2023年11月13日
日本原燃株式会社

再処理施設の蒸発乾固に係る EAL の見直しの進め方について

蒸発乾固に関するEALの変更案

2023年11月13日
日本原燃株式会社

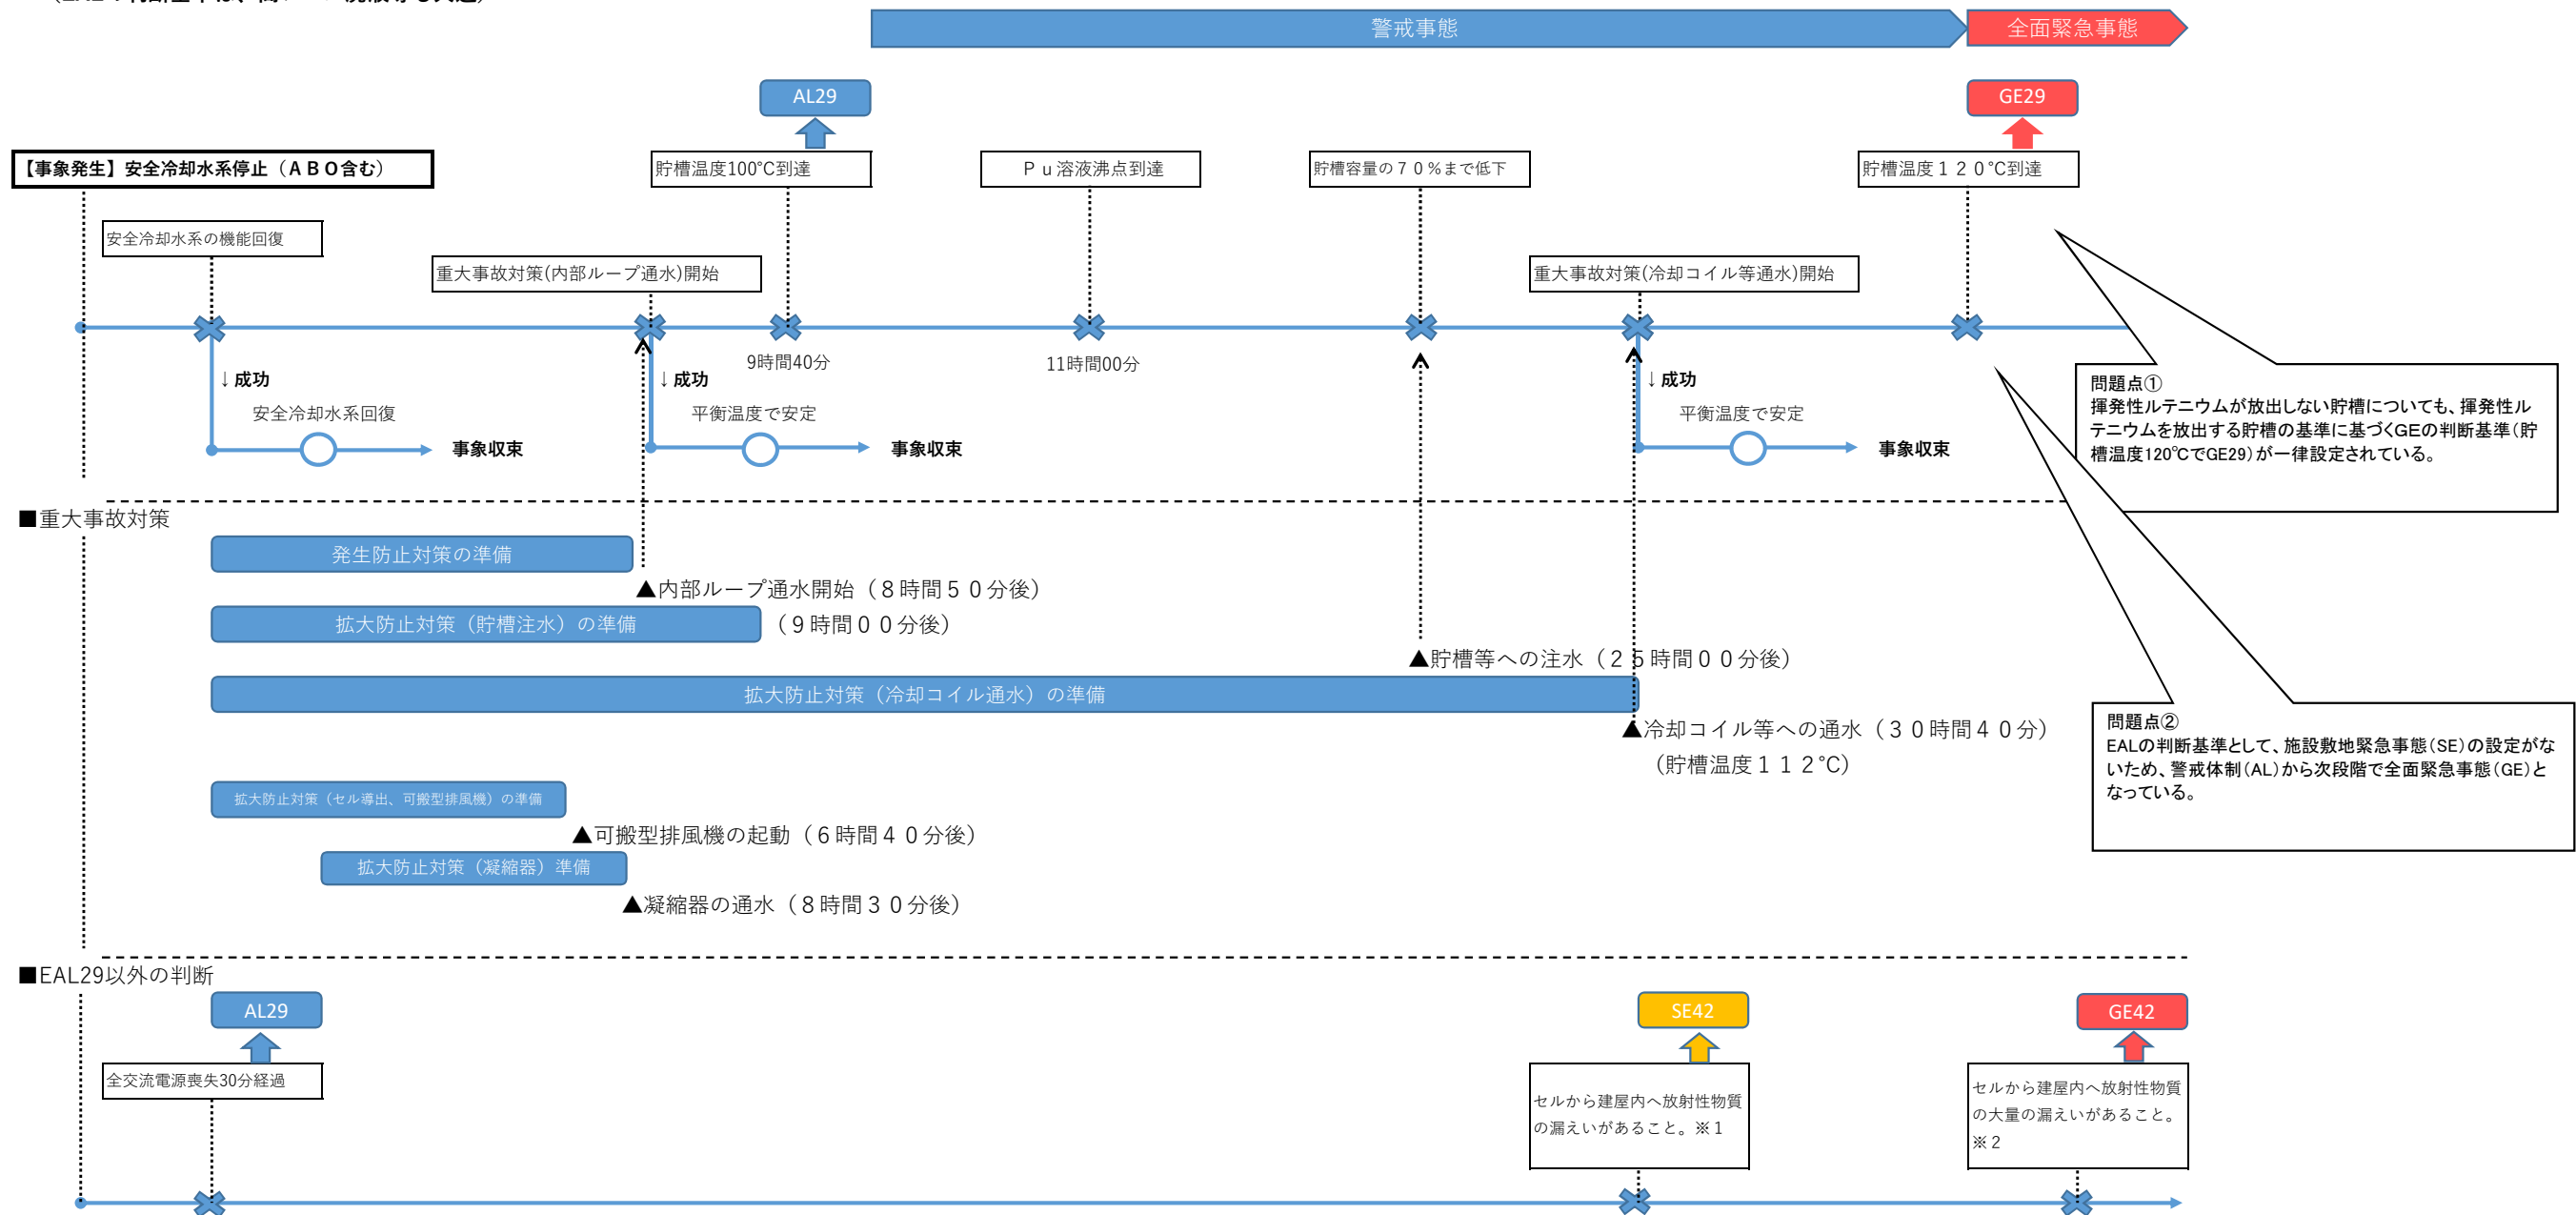
EALの定義 (原子力災害対策指針 本文抜粋)	左記に該当する 蒸発乾固の事象進展	事象進展の判断の考え方
<p>警戒事態 (AL)</p> <p>警戒事態は、その時点では公衆への放射線による影響やそのおそれが緊急のものではないが、原子力施設における異常事象の発生又はそのおそれがあるため、情報収集や、緊急時モニタリングの準備、施設敷地緊急事態要避難者を対象とした避難等の予防的防護措置の準備を開始する必要がある段階。</p>	<p>【事象進展】</p> <p>発生防止対策の失敗。</p> <p>【説明】</p> <p>蒸発乾固は発生防止対策が計画通りに成功した場合は、高レベル廃液等の沸騰（沸点到達）に至ることは無い。</p> <p>このため、発生防止対策が失敗または実行不能となった場合に原子力施設における異常事象の発生又はそのおそれが生じるものと考えられる。</p>	<p>【判断】</p> <p>①発生防止対策（内部ループ通水）が実施できない場合。</p> <p>②安全審査で評価された発生防止対策（内部ループ通水）の開始時間から算出された温度に到達した場合。</p> <p>③発生防止対策（内部ループ通水）を開始しても効果が確認できない場合。</p> <p>【説明】</p> <p>事業指定申請書 添付書類8（第7.2-11表～第7.2-22表）に記載された「内部ループへの通水開始時温度」は、安全審査で評価された発生防止対策（内部ループ通水）の開始時間から算出された温度となっている。</p> <p>安全審査の評価は、溶液の性状が最も厳しい条件で評価されており、当該対策が計画通りに進行した場合、当該温度を超過することは無い。従って開始温度の超過＝発生防止対策の失敗として取り扱うことは妥当である。</p> <p>（安全審査で評価された対策の開始時間で対策の成否を判断する方法もあるが、実際の貯槽のインベントリ量によっては、必ずしも時間内に作業完了できない場合でも安全上の問題が生じない可能性があることから、EALの判断基準としては妥当ではないと考える。）</p>
<p>施設敷地緊急事態 (SE)</p> <p>施設敷地緊急事態は、原子力施設において公衆に放射線による影響をもたらす可能性のある事象が生じたため、原子力施設周辺において緊急時に備えた避難等の予防的防護措置の準備を開始する必要がある段階。</p>	<p>【事象進展】</p> <p>発生防止対策、拡大防止対策の失敗。</p> <p>【説明】</p> <p>発生防止対策が失敗した場合の次の対策である拡大防止対策（貯槽等への注水、冷却コイル等への通水による冷却）が成功した場合は、高レベル廃液等の蒸発乾固に至ることはない。</p> <p>このため、発生防止対策、拡大防止対策(貯槽等への注水、冷却コイル等への通水による冷却)が失敗または実行不能となった場合、原子力施設において公衆に放射線による影響をもたらす可能性のある事象が生じるものと考えられる。</p>	<p>【判断】</p> <p>①AL29が条件成立した状態で、下記の対策を実施できない場合。</p> <ul style="list-style-type: none"> ・拡大防止対策（貯槽等への注水） ・拡大防止対策（冷却コイル等への通水による冷却） <p>②AL29が条件成立した状態で、下記の状態となった場合。</p> <ul style="list-style-type: none"> ・安全審査で評価された拡大防止対策（貯槽等への注水）の開始液位までに注水を実施できない場合。 ・安全審査で評価された拡大防止対策（冷却コイル等への通水による冷却）の開始時間から算出された温度に到達した場合。 <p>③AL29が条件成立した状態で、上記①の対策を実施しても双方とも効果も確認できない場合。</p> <p>【説明】</p> <p>貯槽等への注水は、当該貯槽の初期液位の70%になるまでに注水することが安全審査で評価されているため、当該液位での注水が不可＝対策の失敗と扱うことは妥当である。</p> <p>また、「冷却コイル等への通水開始時温度」を判断基準とする考え方は、上記AL29の「内部ループへの通水開始時温度」と同様であり、当該対策が計画通りに進行した場合、当該温度を超過することは無いことから、開始温度の超過＝発生防止対策の失敗として取り扱うことは妥当である。</p> <p><u>なお、拡大防止対策のうち「セルへの導出経路の構築及び代替セル排気系による対応」については、当該対策の目的が貯槽等が沸騰した場合の大気中への放射性物質の異常放出に至る可能性のある事態を防止するものであり、貯槽等の蒸発乾固自体を抑制するものではないから、当該対策の成否はEALの判断基準としない。</u></p> <p><u>また、このSE29が条件成立した状態で、蒸発乾固の事象がさらに進展すると、貯槽等は最終的に乾燥、固化後の状態となり、乾固物の崩壊熱により貯槽が損傷する恐れがある。この場合、貯槽等を設置するセルの閉じ込め機能に影響を及ぼす可能性があることから、セルの閉じ込め機能に係るEAL（SE42、GE42）を判断する。</u></p>

<p>全面緊急事態 (GE)</p> <p>全面緊急事態は、原子力施設において公衆に放射線による影響をもたらす可能性が高い事象が生じたため、重篤な確定的影響を回避し又は最小化するため、及び確率的影響のリスクを低減するため、迅速な防護措置を実施する必要がある段階である。</p>	<p>【事象進展】</p> <p>貯槽等への注水が行われず、120°Cに到達。 (硝酸Pu溶液の貯槽以外)</p> <p>【説明】</p> <p>揮発性ルテニウムの放出の恐れのある貯槽については、貯槽等への注水がなされない状態で貯槽温度が120°Cに達した場合、揮発性のルテニウムが放出される可能性があり、公衆に放射線による影響をもたらす可能性が高い事象が生じたものと考えられる。</p> <p>揮発性ルテニウムの放出の恐れのない貯槽については、貯槽温度が120°Cに到達しても、公衆に放射線による影響をもたらす可能性が高い事象には至らない。</p>	<p>【判断】</p> <p>○揮発性ルテニウムの放出の恐れのある貯槽について、SE29が条件成立した状態で、溶液の温度を計測し120°C以上となった場合。</p> <p>○揮発性ルテニウムの放出の恐れのない貯槽 設定なし。</p> <p>【説明】</p> <p>揮発性ルテニウムの放出の恐れのある貯槽で、SE29に該当する場合、貯槽等への注水が実施できない状態であることから、酸濃度が6規定以上となった可能性がある。この状態で溶液の温度を計測し120°C以上となった場合、揮発性のルテニウムが大量の気相中に放出される可能性が高い状態となることから、GE29の判断基準として妥当である。</p> <p>揮発性ルテニウムの放出の恐れのない貯槽については、120°Cの温度パラメータでGEの判断は不要。</p>

EAL判断基準の具体的な修正案 (防災業務計画への記載案)
<p>(再)</p> <p>蒸発乾固の対象貯槽において、重大事故対策の発生防止対策（内部ループへの通水による冷却）を失敗または実行不能であること。</p> <p>「失敗」の条件</p> <ul style="list-style-type: none"> ・当該貯槽の温度が、事業指定申請書に記載された「内部ループへの通水開始時温度」を超えた場合。 ・発生防止対策（内部ループ通水）を実施後、効果（貯槽の温度低下）を確認できない場合。 <p>「実効不能」の条件</p> <ul style="list-style-type: none"> ・重大事故対策の実施責任者が、当該対策を計画された手順通りに実施できないと判断した場合。（SE29も同じ）
<p>(再)</p> <p>蒸発乾固の対象貯槽において、拡大防止対策（貯槽等への注水、冷却コイル等への通水による冷却）の双方を失敗または実行不能であること。</p> <p>「失敗」の条件</p> <ul style="list-style-type: none"> ・当該貯槽の初期液位の70%になるまでに貯槽等への注水を実施できない場合。 ・当該貯槽の事業指定申請書に記載された「冷却コイル等への通水開始時温度」までに拡大防止対策（冷却コイル等への通水による冷却）を実施できない場合。 ・拡大防止対策（貯槽等への注水、冷却コイル等への通水による冷却）を実施した結果、効果（貯槽の液位上昇および冷却コイル等への通水）を確認できない場合。
<p>(再)</p> <p>揮発性ルテニウムの放出の恐れのある貯槽について、蒸発乾固にかかる施設緊急事態（SE29）に該当する場合において、溶液の温度を計測し120°C以上であること。</p>

(2) 蒸発乾固に係るEAL修正案 (揮発性Ruを放出する恐れのない貯槽) 事象進展概要図

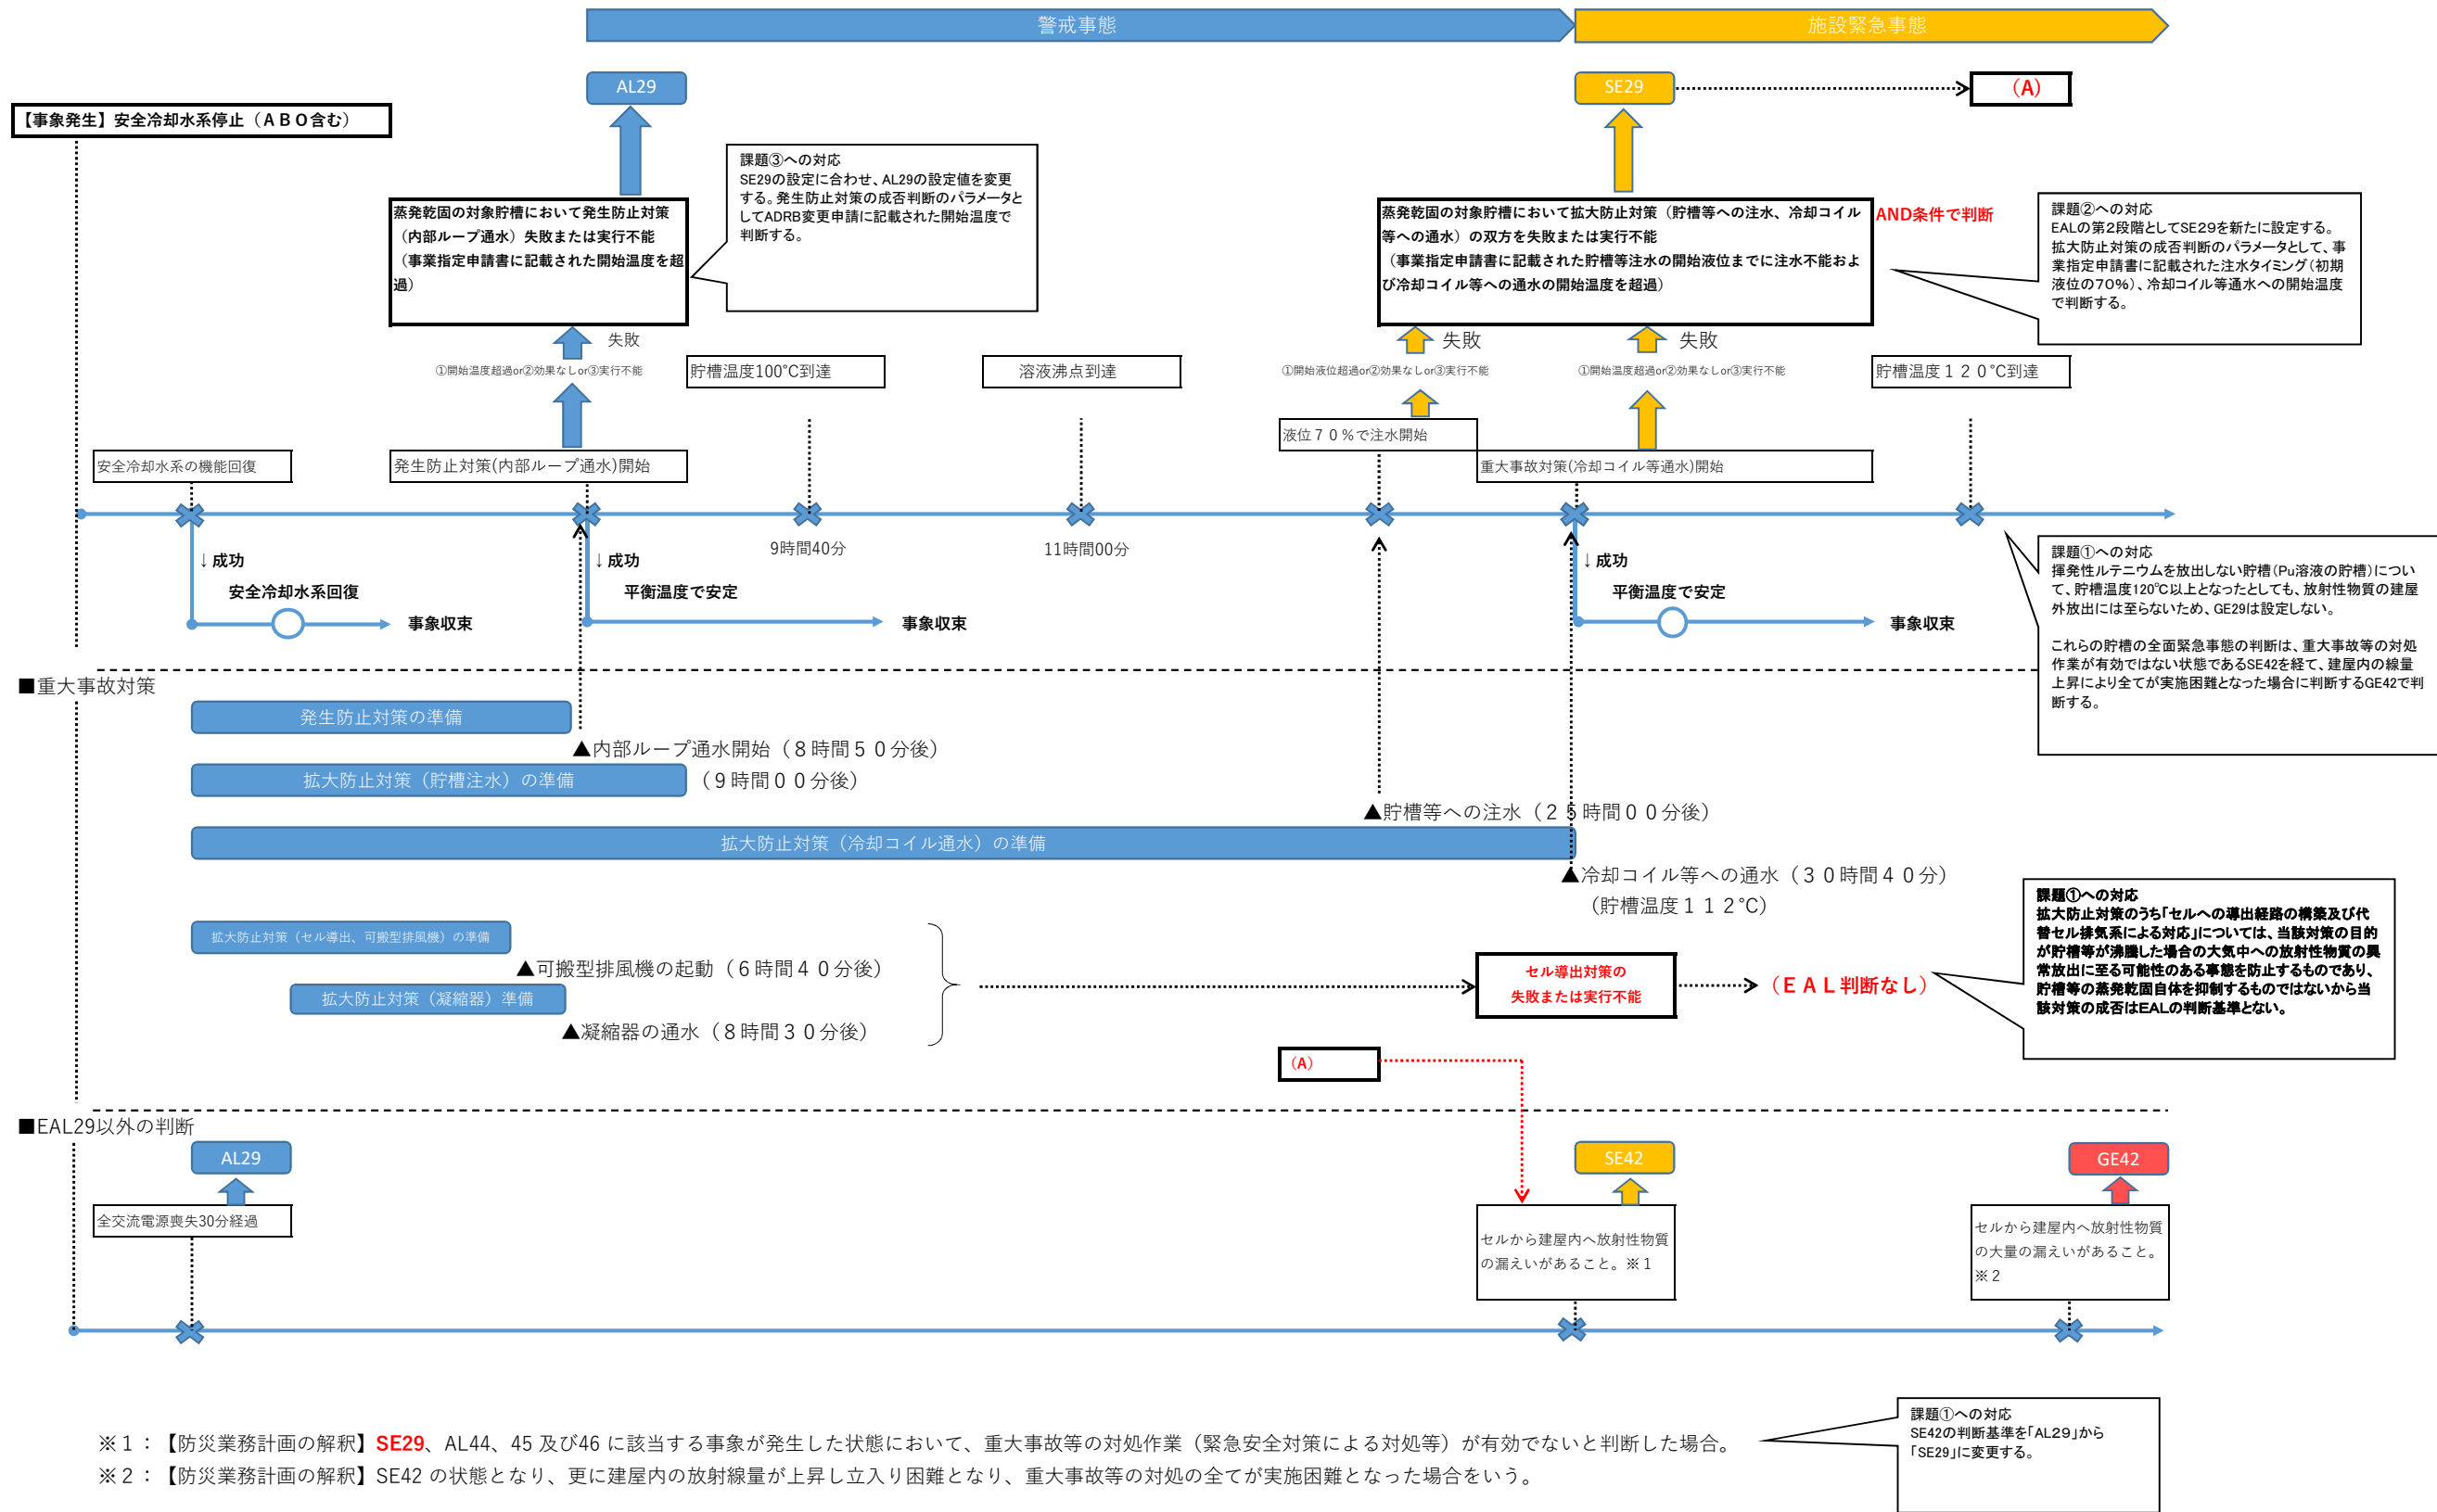
- ・揮発性ルテニウムを放出しない貯槽(硝酸プルトニウム溶液)については、貯槽温度120°Cで判断するGE29を削除する。

- 蒸発乾固のEALについて、修正方針は以下の通り。
 - ・AL29は、重大事故対策の発生防止対策の失敗を判断基準とする。
 - ・SE29を新たに設定し、重大事故対策の拡大防止対策(コイル等への通水、貯槽注水)の双方に失敗した場合を判断基準とする。
 - ・GE29については、揮発性ルテニウムの放出する恐れのある貯槽について、貯槽温度120°C以上を判断基準とする。
揮発性ルテニウムの放出する恐れのない貯槽について、GE29の対象外とする。
